NOS REF. 2232-0002/05/2004-002PU

Rouge-Cloître à Auderghem
Restauration du mur d'enceinte phase II

V. Réponse de la Direction des Monuments et des Sites sur le caractère complet du dossier et le rapport préalable destiné à la Commission royale des Monuments et des Sites dans le cadre de la demande de l'avis conforme

I. Vestiges archéologiques le long du tronçon B

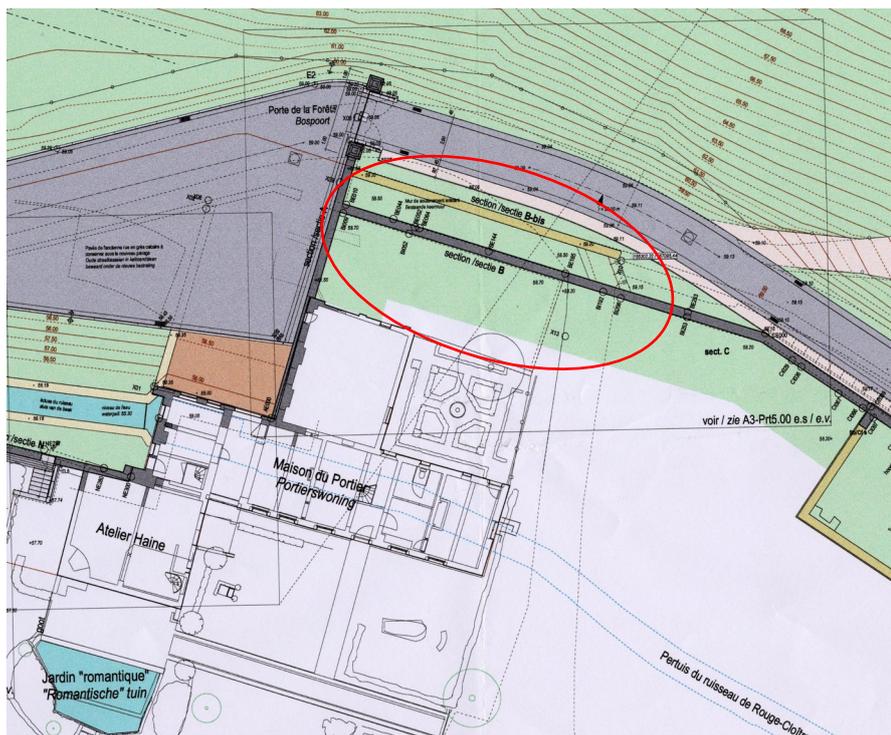
Il s'agit d'un mur parallèle extérieur à l'enceinte, débutant à la porte de la Forêt, longeant les tronçons B et C jusqu'à son entrée intra-muros, à hauteur du mur R.

Le niveau le plus élevé de cette structure est de 59,03 m (niveau archéologique : 7 cm + haut que les niveaux Arsis), à son extrémité ouest. Ce mur pend vers l'est et se retrouve rapidement sous le niveau projeté.

La DMS ne pense pas qu'il soit judicieux de présenter ces vestiges de manière partielle, car ils ne pourront pas être identifiés ni compris par le visiteur. Un remblayage serait possible, d'autant que les pierres de sommet de ce mur sont descellées (passage machine) et devront être démontées si on envisage un recouvrement.

Les niveaux d'arase de ce mur sont les mêmes que ceux de la rue projetée et si le niveau contre le mur d'enceinte est plus bas, une pente (herbeuse ?) est déjà prévue.

II. Le passage des Augustins

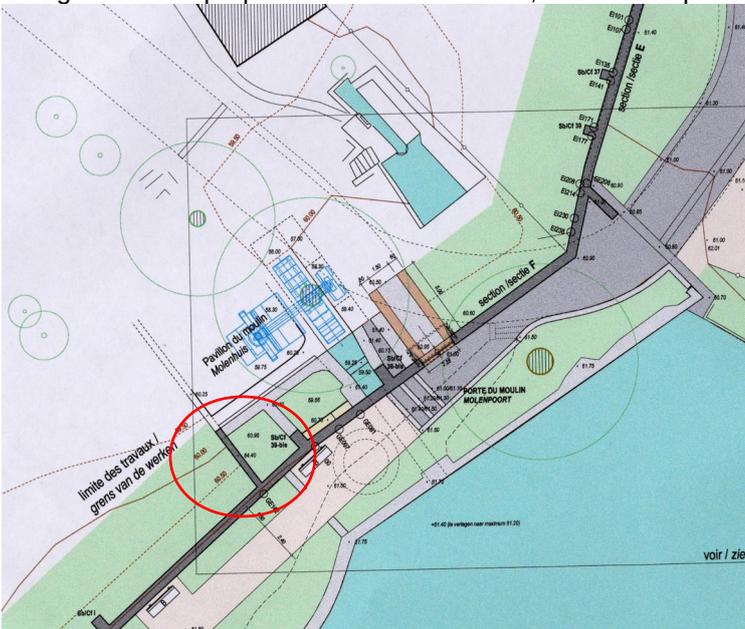
La DMS ne vois pas d'où part cet escalier ?

Il n'y a pas d'ouverture dans le mur qui correspond avec cet escalier, de plus, la présence du mur doublant l'enceinte rend l'accès compliqué voire impossible (?)

Mur de retour à reconstruire en plan.

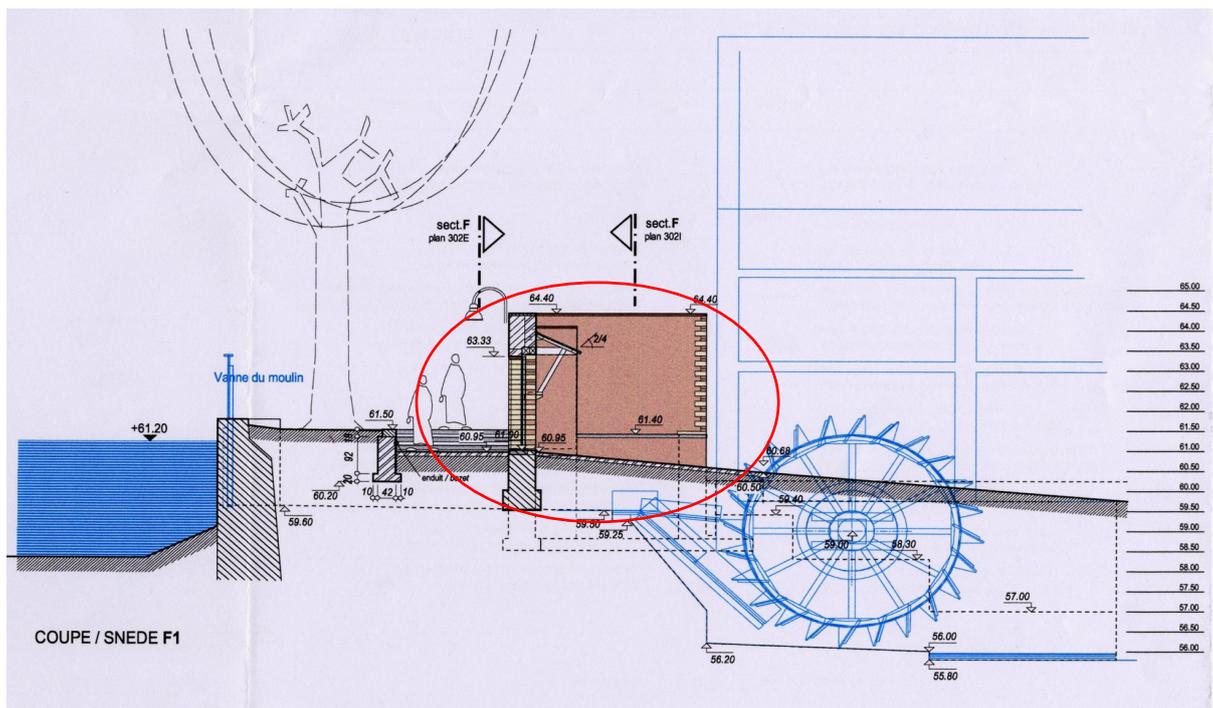
IV. Mur perpendiculaire à l'enceinte –Fbis-

Il s'agit d'un mur perpendiculaire à l'enceinte, fermant l'espace jusqu'à l'église (voir plan Culp)

La DMS pense que cette intervention est un peu précoce ou qu'elle devrait être envisagée de concert avec le bureau chargé de l'aménagement intérieur. Les fouilles le long de la face du mur d'enceinte entre le passage de la porte et celui du canal de la roue (TR216) ont montré l'arasé du mur d'enceinte d'origine et la reconstruction d'un mur. Celui-ci reprend la typologie du mur d'enceinte, ce qui n'est pas le cas du mur qui opère un retour également retrouvé en fouille. Ce dernier fonctionnait alors que le tronçon G était déjà arasé (situation illustrée par la photo ci-dessous ?). La longueur, arbitraire (bien qu'arrêtée au début de la position supposée du moulin), la finition en pierre harpée et l'ajout d'une plinthe tend à donner à ce mur « une certaine fonction » qui n'est pas définie d'emblée, ce qui risque d'induire le visiteur en erreur (appartenance au moulin ?).

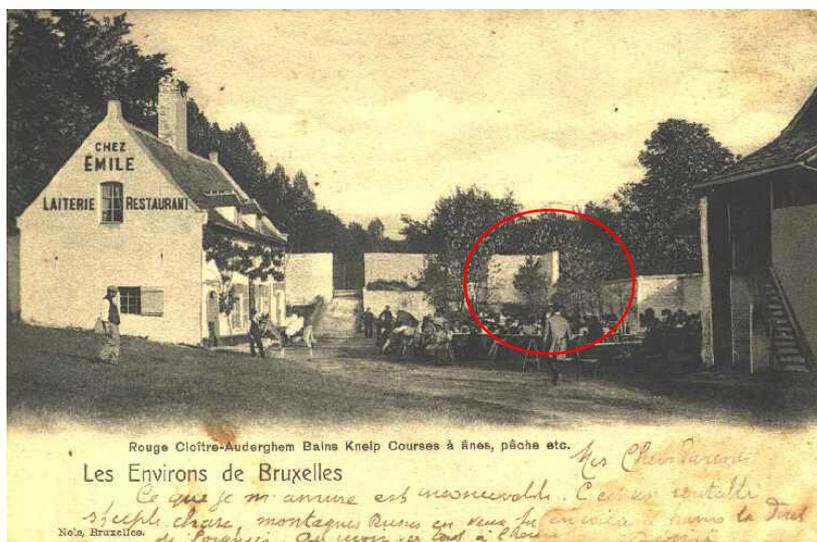
La proposition d'Arsis vise sans doute l'état du début du XXe siècle illustré par une photo (ci-dessous). Même si la liaison est effective sur le plan Culp et posera un problème de choix lors de la reconstruction du mur, La DMS pense que cette structure tient plus du dossier d'aménagement intérieur du site.
